改善箇所説明図

基準不適合発生箇所

改善の内容

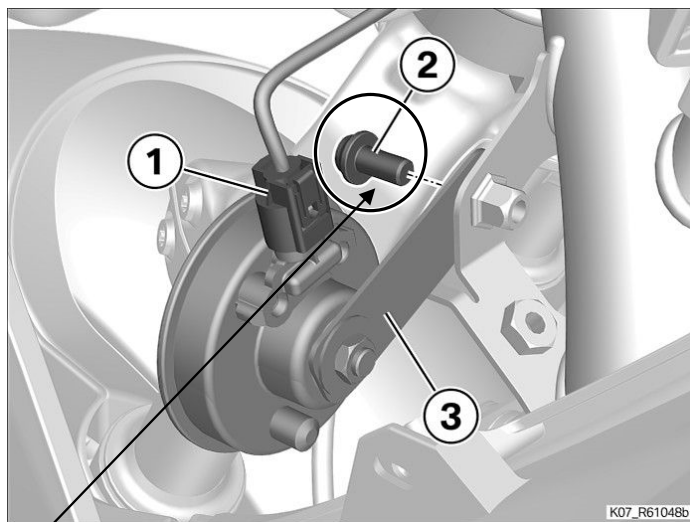
車両前部のホーンステー取り付けボルトが不適切なため、走行中の振動によってボルトが緩み、当該ホーン付きステーが規定位置から外れるものがある。そのため、そのまま走行を続けると、最悪の場合、部品がフロントフォーク部に挟まり、ハンドルの舵角に影響をおよぼし転倒するおそれがある。

全車両、ホーンステー取付ボルトを対策品と交換する。

識別：ホーンブラケット取付ボルトに白色の識別ペイントを塗布する
